OPTISCHE UNTERSCHIEDE DER SPANNROLLE 55739

TECHNISCHE INFO NR. 1962

Bild 1: 55739 (alte Ausführung)

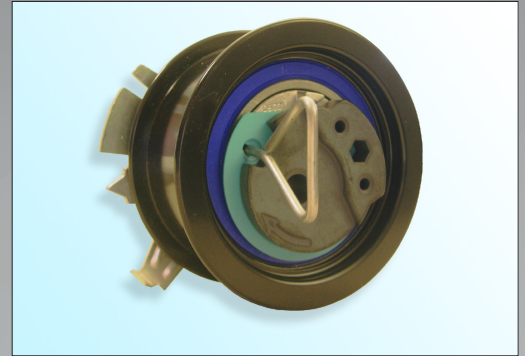
Im Rahmen der ständigen Weiterentwicklung unserer Produkte wurde die Spannrolle 55739 modifiziert. Diese Technische Information zeigt die optischen Merkmale der alten Ausführung und der neuen Ausführung. .

- Excenter aus Sintermetall
- Oberflächenbeschichtung E-Coat (schwarz)
- blaue Lagerdichtung

- Excenter aus gegossenem Aluminium
- Oberflächenbeschichtung Zink-Phosphor (hellbraun)
- braune oder blaue Lagerdichtung

Die alte Ausführung der Spannrolle entfällt nicht und kann weiterhin verwendet und nach Angaben der Fahrzeughersteller montiert werden!

Bei der Montage der neuen Ausführung darauf achten, dass die Oberflächenbeschichtung der Spannrolle nicht beschädigt wird.
